**Commission de Recherche et d'Information
Indépendantes sur la Radioactivité**

**OBSERVATIONS RELATIVES A LA FUITE DE TRITIUM DANS LES
EAUX SOUTERRAINES DE LA CENTRALE NUCLEAIRE DU
TRICASTIN SURVENUE EN JUIN 2013
RAPPORT N°16-35 v1**

Scénario retenu pour l'origine de la fuite de tritium dans les eaux souterraines (source : EDF⁹)

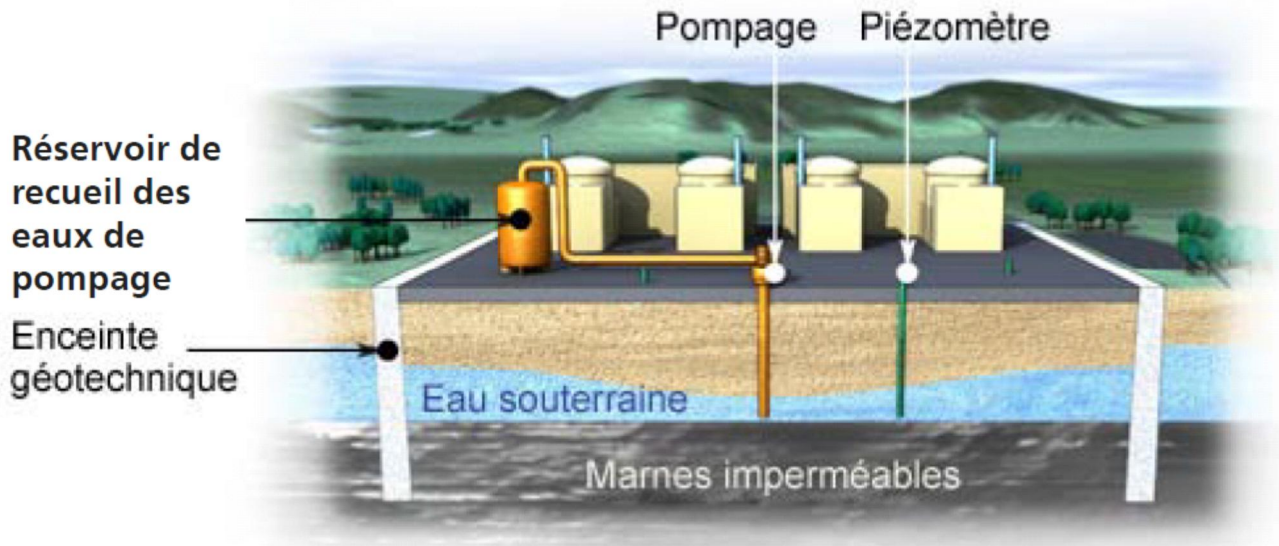
Lors de la visite, EDF a expliqué qu'en réalité deux joints sont superposés :

- **le joint visible au sol du local.** Ce joint, qui se dégrade avec le temps, est remplacé périodiquement. Dans le cas présent, le dernier remplacement avait été effectué en 2009. Sur une portion d'une vingtaine de centimètres, le joint était décollé du sol du local. Une « flaque » d'eau tritiée s'est formée au sol du local, et a pénétré dans le sol sous-jacent par le biais de ce défaut d'étanchéité. Lors de la visite, la CRIIRAD a demandé si d'autres « flaques » de ce type avaient été localisées. En réponse, EDF a indiqué que d'autres portions non étanches de joints ont été trouvées, mais que les mesures effectuées dans les piézomètres proches ont montré qu'elles n'étaient pas à l'origine d'autres fuites de tritium. Ceci ne répond pas à la question de la CRIIRAD sur l'existence d'autres « flaques », mais laisse entendre que la conjonction entre la présence d'une flaque et l'inétanchéité du joint n'a pas été observée ailleurs que dans le local « W115 »;

- **le « joint ultime ».** Entre le joint remplacé périodiquement et le sol sous-jacent se trouve un « joint ultime ». Ce joint est inamovible. Il a été mis en place au moment de la construction des bâtiments (le béton des bâtiments est coulé autour du joint). En réponse à une question de la CRIIRAD, EDF a confirmé que ce joint ultime est poreux.

Pour terminer, il est important de noter que la fuite de tritium n'a pas été détectée suite à la découverte d'une « flaque » d'eau tritiée dans le local « W 115 ». Au contraire, c'est la découverte de la présence de tritium dans les eaux souterraines qui a conduit à découvrir la présence de cette « flaque ». Ceci est dû au fait qu'avant cet événement, les locaux dans lesquels se trouvent les joints interbâtiments, appelés locaux « oreilles du BAN », ne faisaient pas l'objet de rondes régulières. Ainsi, la présence de la « flaque » n'avait été repérée par personne. Il a fallu attendre la détection d'une contamination dans les eaux souterraines, dans le cadre des contrôles périodiques de ces eaux, pour que le local « W 115 » soit visité, dans le cadre de la recherche de l'origine de la fuite, et pour que la « flaque » soit découverte.

Piezomètres pour lesquels la dernière mesure de tritium disponible sur le RNM dépasse 10 Bq/l¹⁶

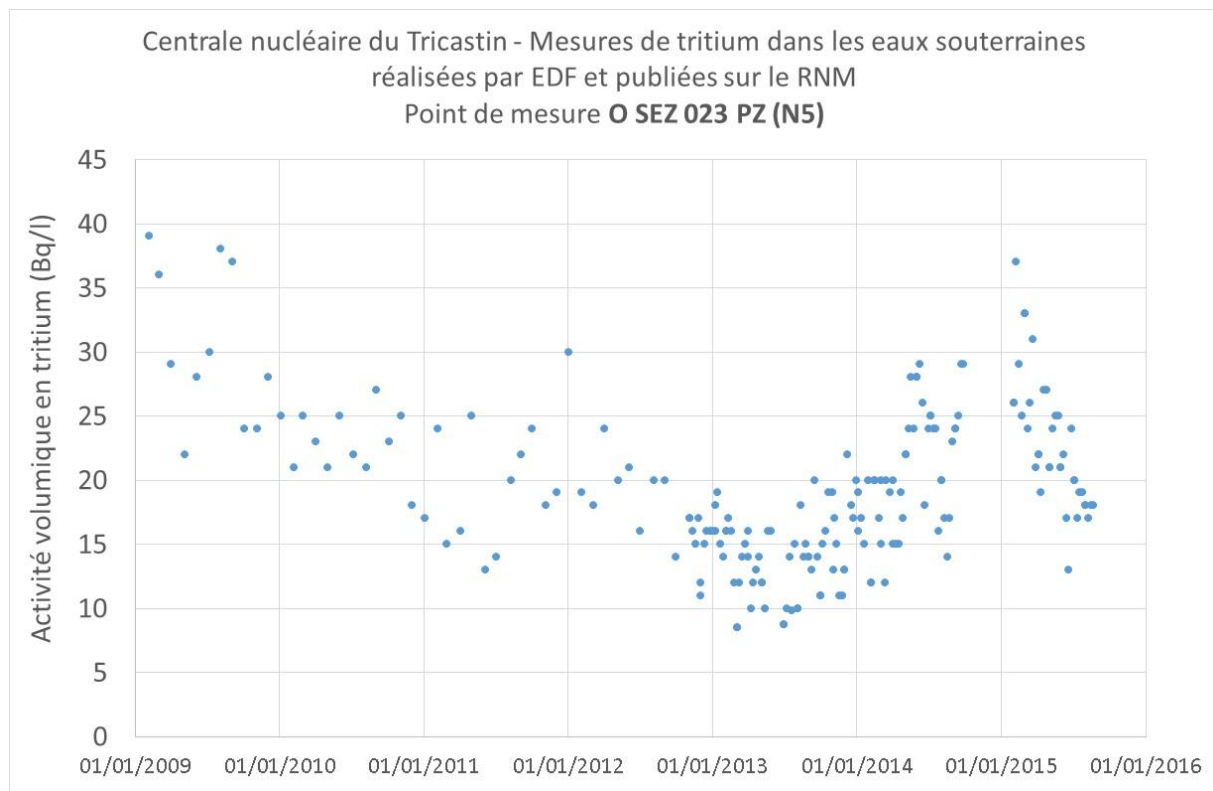
- le piézomètre **26** est celui dans lequel la contamination des eaux souterraines avait été détectée en juin 2013. En août 2015, il présentait toujours une activité volumique de 30 Bq/l. D'après les résultats figurant sur le RNM (un seul résultat par mois), la teneur en tritium de ce piézomètre a continuellement décru entre septembre 2013 (180 Bq/l) et février 2014 (13 Bq/l). En mars 2014, un nouveau pic a été observé (180 Bq/l). A partir d'avril 2014, les valeurs sont toujours restées inférieures à 35 Bq/l, mais l'activité mesurée en août 2015 (30 Bq/l), nettement supérieure à celle du mois précédent (11 Bq/l) était la plus élevée depuis 1 an (32 Bq/l en août 2014) ;

- les piézomètres **45** et **23 (N5)** se situent entre le piézomètre 26 et la station de pompage de l'enceinte géotechnique (c'est peut-être également le cas du piézomètre **37**, mais ceci reste à confirmer). Pour le piézomètre 45, seuls des résultats compris entre février 2015 et août 2015 sont disponibles. Pendant cette période, la teneur en tritium a globalement diminué d'environ 50 Bq/l à environ 25 Bq/l. Pour le piézomètre 23, situé au niveau de la station de pompage, les résultats disponibles sont compris entre février 2009 et août 2016. Ce piézomètre a vu sa teneur en tritium augmenter progressivement de mi-2013 à fin 2014, puis diminuer progressivement de début 2015 à août 2015, ce qui laisse penser que le pic de contamination dû à la fuite de juin 2013 est passé. On constate par ailleurs une diminution progressive de la teneur en tritium de ce piézomètre entre début 2009 (35 à 40 Bq/l) et début 2013 (10 à 15 Bq/l), signe probable d'une contamination antérieure. La CRIIRAD a élaboré un graphe à partir des données disponibles pour ce piézomètre sur le RNM (cf. ci-dessous).

- d'après les sens d'écoulement indiqués par EDF, les piézomètres **42** et **38** se situent en amont hydraulique du point où est survenue la fuite en juin 2013. La présence de tritium dans ces piézomètres semble donc due à une autre cause.
